SZKOŁA ASPIRANTÓW PAŃSTWOWEJ STRAŻY POŻARNEJ W POZNANIU

ST IV 2370.1.19.2017

Odpowiedzi na pytania jakie skierowano do Zamawiającego w związku z prowadzonym postępowaniem o udzielenie zamówienia publicznego na dostawę trenażera do prowadzenia akcji ratowniczej podczas katastrofy kolejowej.

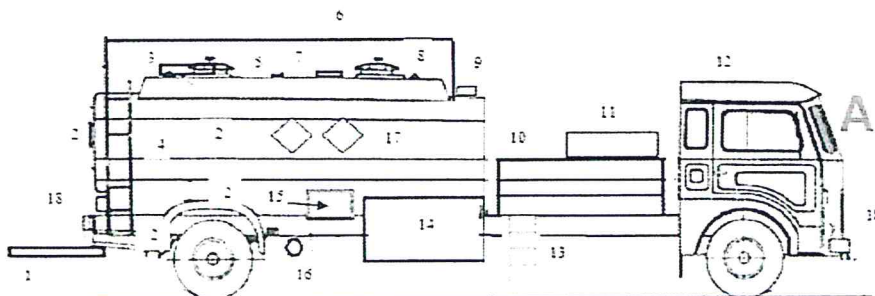
- Punkt 2 pkt. 2.10 – Czy Zamawiający pisząc od słupkach A, C, D miał na myśli ich rozmieszczenie jak na rysunku poniżej:

W naszym rozwiązaniu przecięciu ulegają słupki A i C, słupki D stanowi element podtrzymujący dach.

Scenariusz ćwiczenia polega na przecięciu słupków A i C oraz odchyleniu dachu pojazdu w celu ratowania osoby poszkodowanej. Czy Zamawiający dopuszcza takie rozwiązanie na spełnienie zapisów pkt 2.10?

Zamawiający nie dopuszcza przedstawionego rozwiązania polegającego na przecięciu słupków A i C oraz odchyleniu dachu pojazdu.

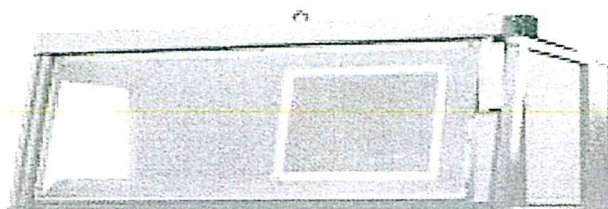
- Punkt 1 ppkt 1.3 - Czy Zamawiający pisząc od słupkach A miał na myśli ich rozmieszczenie jak na rysunku poniżej:

Zamawiający pisząc o słupkach A miał na myśli ich rozmieszczenie zgodnie ze wskazaniem określonym na rysunku.
